Umweltbezogene Stellungnahmen aus der frühzeitigen Beteiligungsphase

Stellungnahme zu dem Bebauungsplans Nr. 232 "Rhein-Lippe-Hafen - Süd" sowie zu dem Plan zur 35. Änderung des Flächennutzungsplans [REDACTED] an bauleitplanung@wesel.de 10.01.2023 18:40

B-Plan Nr. 232 "Rhein-Lippe-Hafen-Süd"

35. Änd. des Flächennutzungsplans (Bereich: Rhein-Lippe-Hafen-Süd)

Übersichtsplan
Anlage zum Schreiben
 2022-108-1315

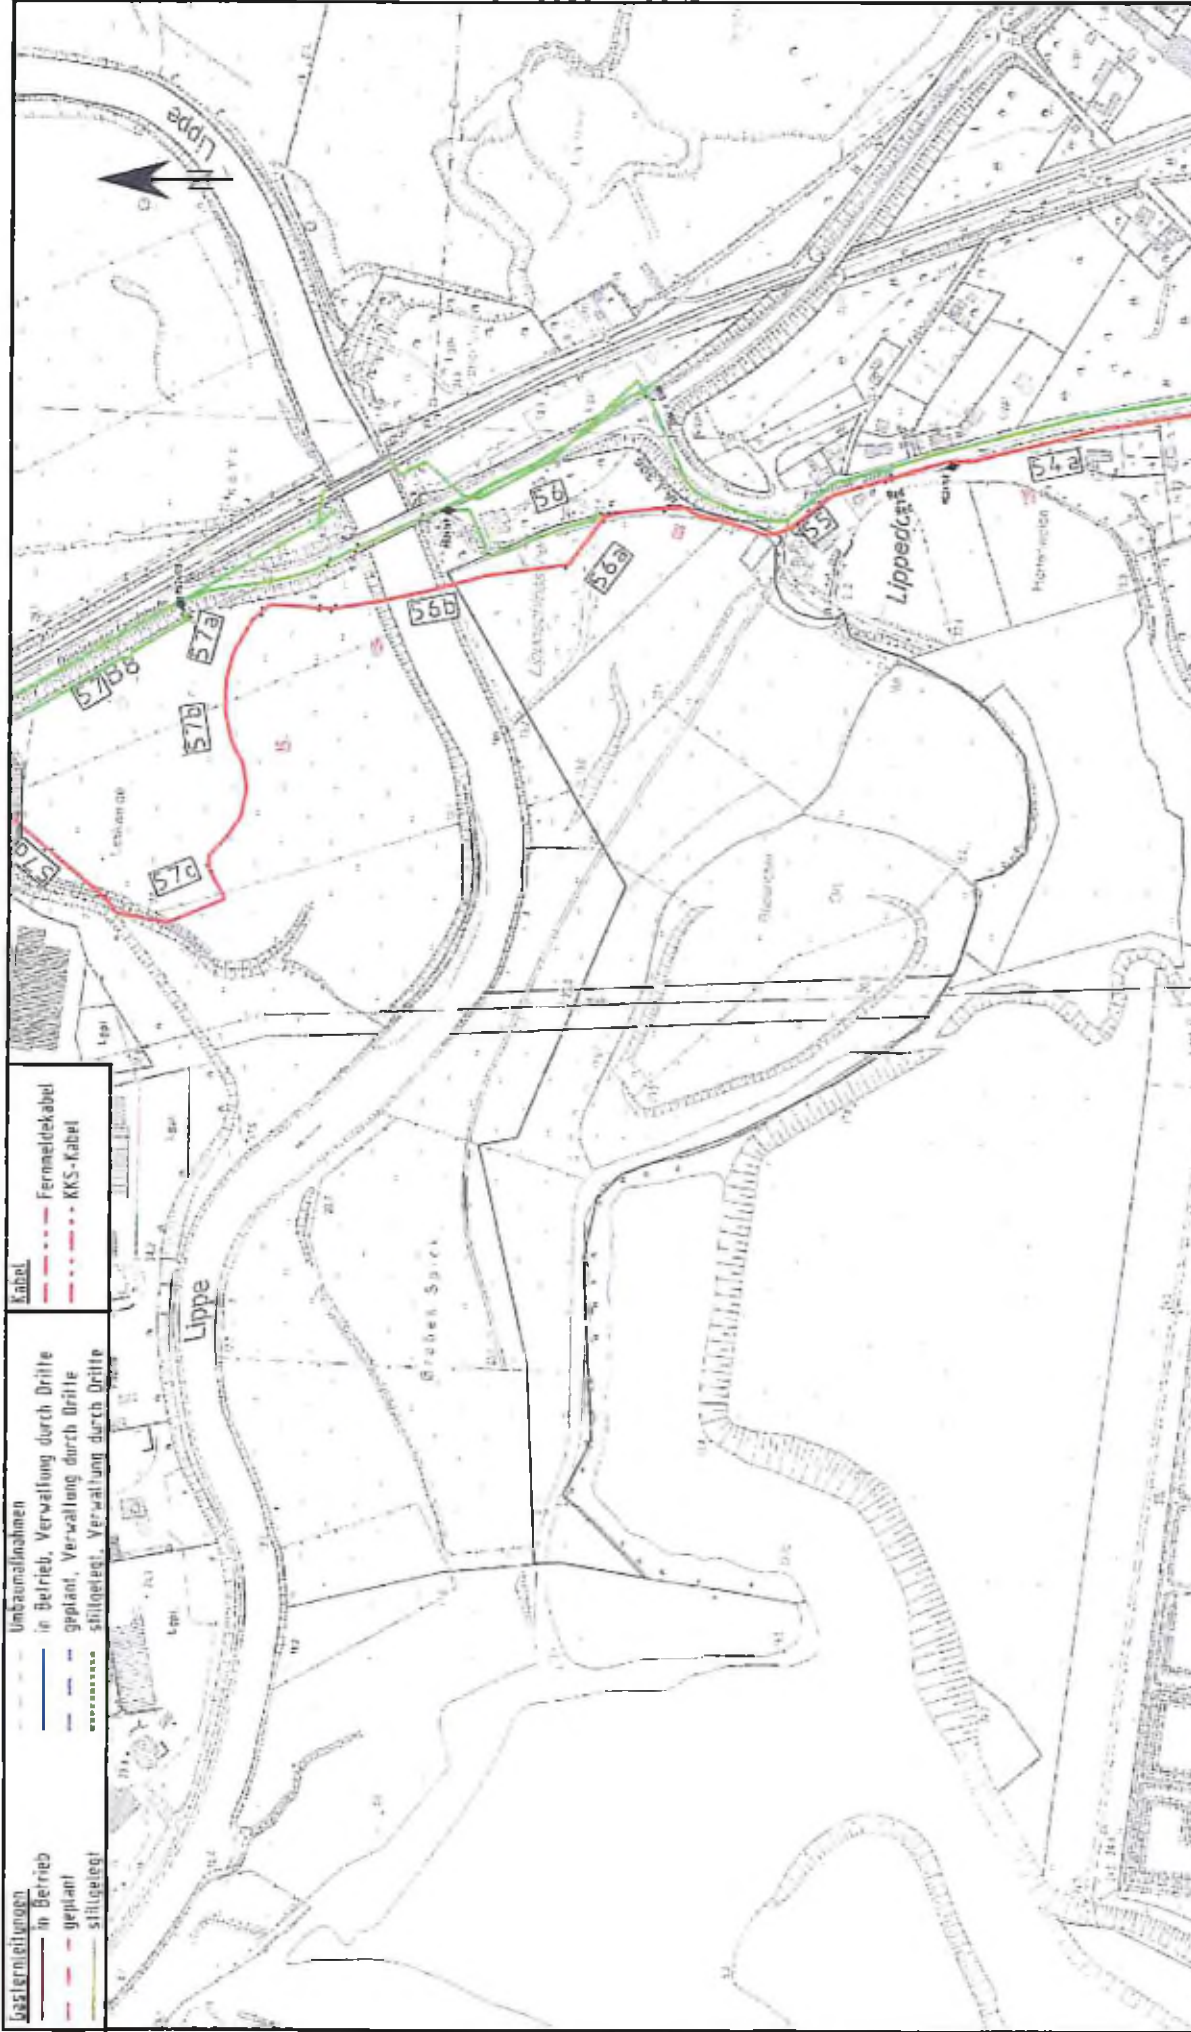
innerhalb des Bebauungsplanes und der Flächennutzungsänderung verläuft die o.g. in Planung befindliche Gasfernleitung L015/062/000 unseres Unternehmens. Beigefügt erhalten Sie einen Übersichtsplan im Maßstab 1: 5000.

Im Bereich der externen Ausgleichsfläche WLM-Ö-10 Wald Holzstraße sowie im östlichen Bereich der Ausgleichsfläche Lippemündungsraum der o.g. Bauleitplanung verlaufen die im Betreff genannten Gasfernleitungen L015/000/000 und L15/048/000 der Thyssengas GmbH. Beigefügt erhalten Sie die o.g. Bestandspläne, einen Übersichtsplan im Maßstab 1: 5000 sowie einen Übersichtsplan im Maßstab 1:1000.

Eventuell geplante neue Baumstandorte sind gemäß DVGW Merkblatt GW 125 (M) sowie des Merkblattes der Forschungsgesellschaft für Straßen- und Verkehrswesen e.V. FGSV Nr. 939 mit Blick auf die weitere Entwicklung des Stammdurchmessers zu wählen. Um die Gasfernleitung vor Beeinträchtigungen durch Wurzelwuchs zu schützen und eine gefahrungsfreie Lebensdauer der Bäume zu gewährleisten, sollte der Abstand von 5,0 m zwischen Leitungsaußenkante und Stammachse nicht unterschritten werden.

1. unsere o.g. Gashochdruckleitungen im Bebauungsplanentwurf sowie der Flächennutzungsplanänderung nachrichtlich inklusiv des Schutzstreifens als mit Leitungsrecht zu belastende Fläche der Thyssengas GmbH dargestellt sowie in der textlichen Begründung zur o.g. Bauleitplanung auf unsere Gasfernleitungen hingewiesen werden,
2. die Gasfernleitungen bei Bau- und Erschließungsmaßnahmen berücksichtigt werden,
3. das beiliegende Merkblatt für die Aufstellung von Flächennutzungs- und Bebauungsplänen sowie unsere allgemeine Schutzanweisung für Gasfernleitungen der Thyssengas GmbH Anwendung findet,
4. wir am weiteren Verfahren beteiligt werden.

Datum 06.07.2006
Bearbeiter Brand/ Palmroth
Aktenzeichen 22.5-3-5170048-148/22
Kommune Wesel
Projekt Rhein-Lippe-Hafen Süd - Teilfläche 2 von 3

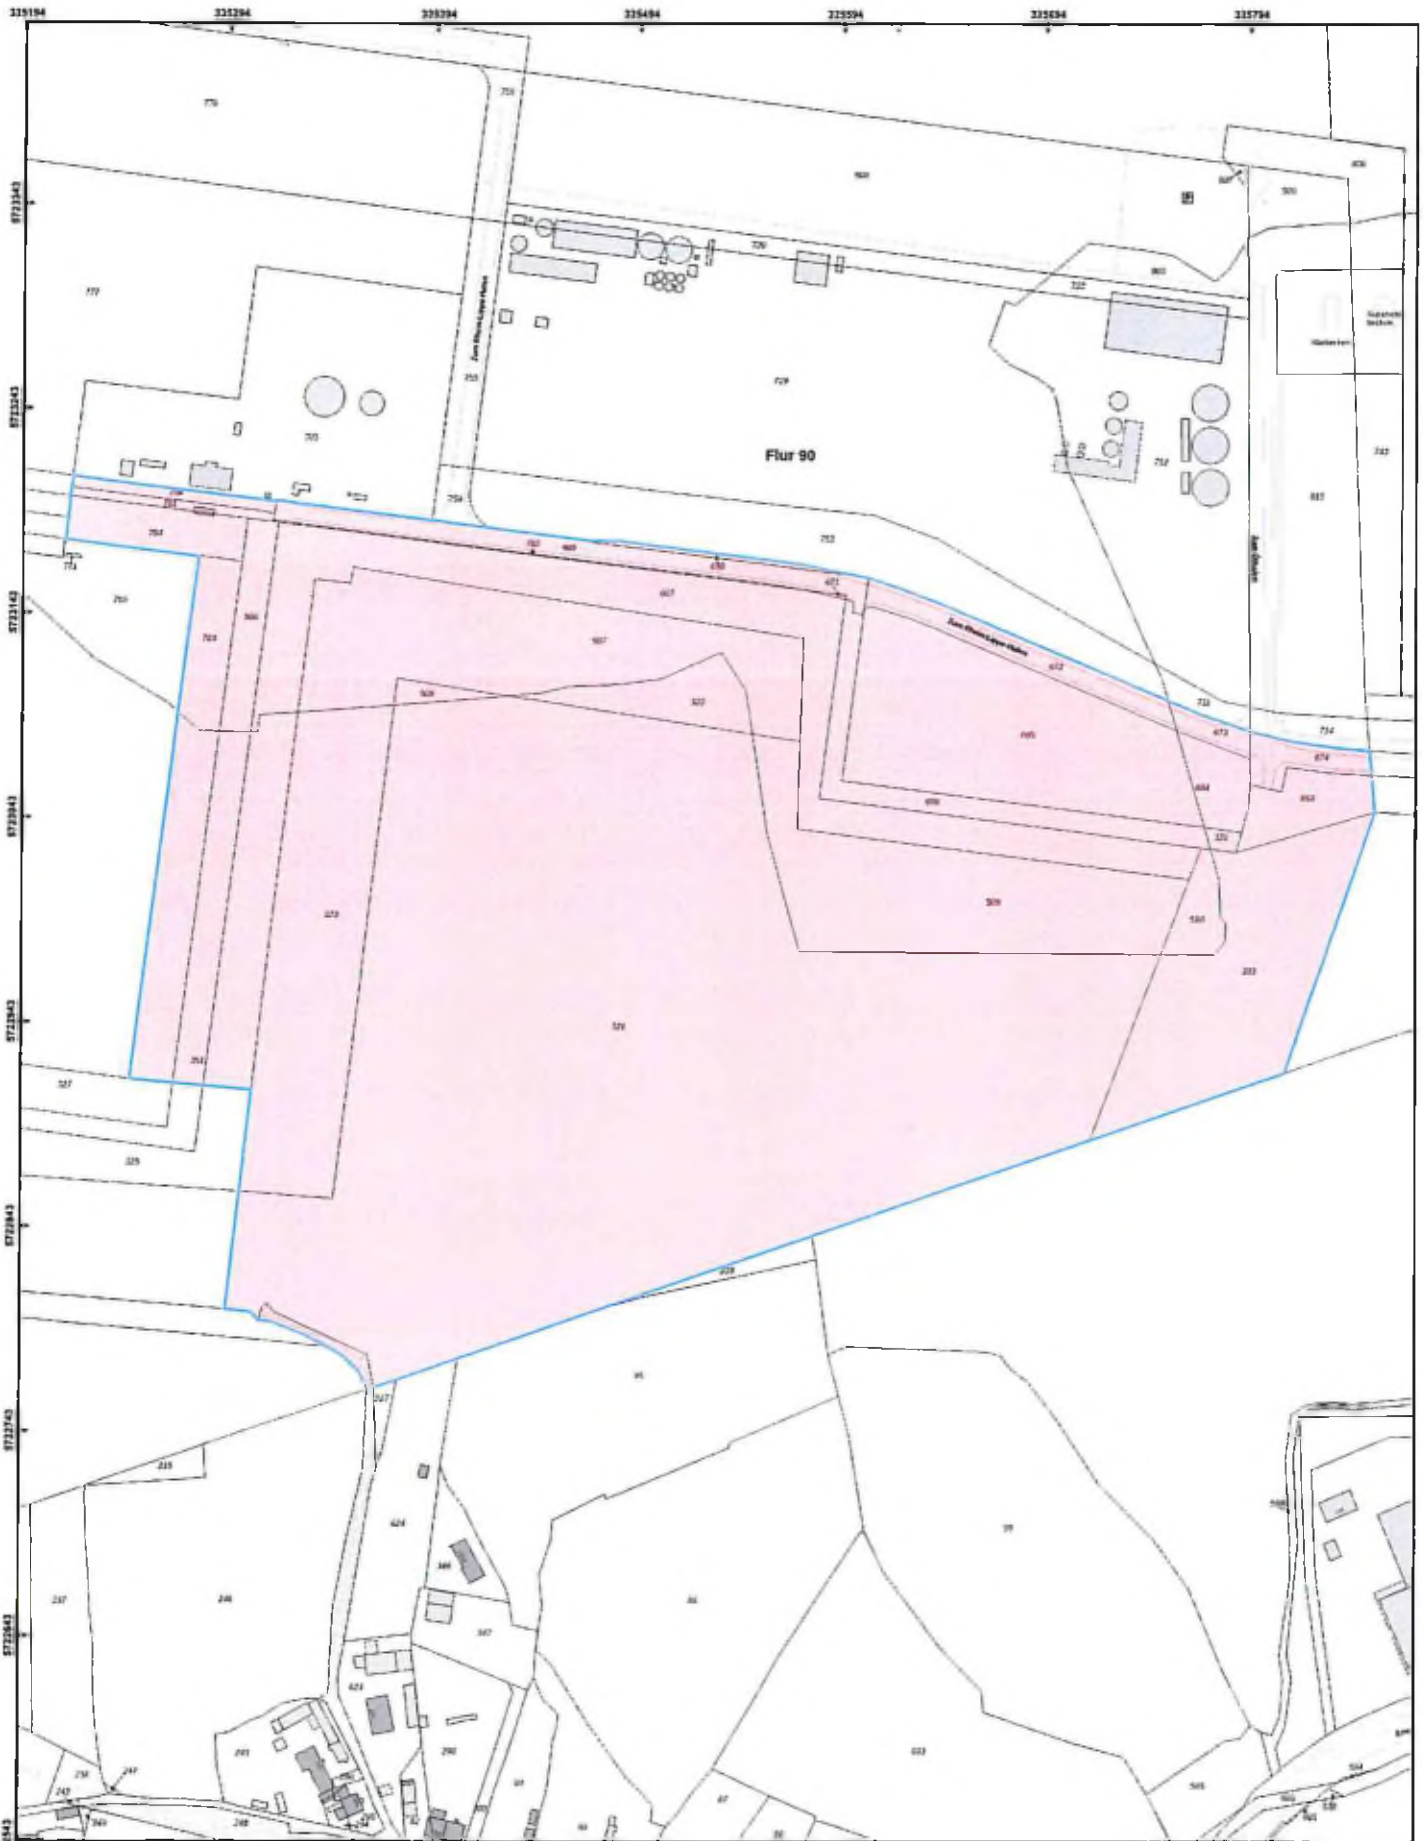
Luftbilder aus den Jahren 1939 - 1945 und andere historische Unterlagen liefern Hinweise auf vermehrte Bodenkampfhandlungen und Bombenabwürfe. **Ich empfehle eine Überprüfung der zu überbauenden Fläche auf Kampfmittel im ausgewiesenen Bereich der beigefügten Karte.** Die Beauftragung der Überprüfung erfolgt über das Formular [Antrag auf Kampfmitteluntersuchung](#).

Sofern es nach 1945 Aufschüttungen gegeben hat, sind diese bis auf das Geländeniveau von 1945 abzuschieben.
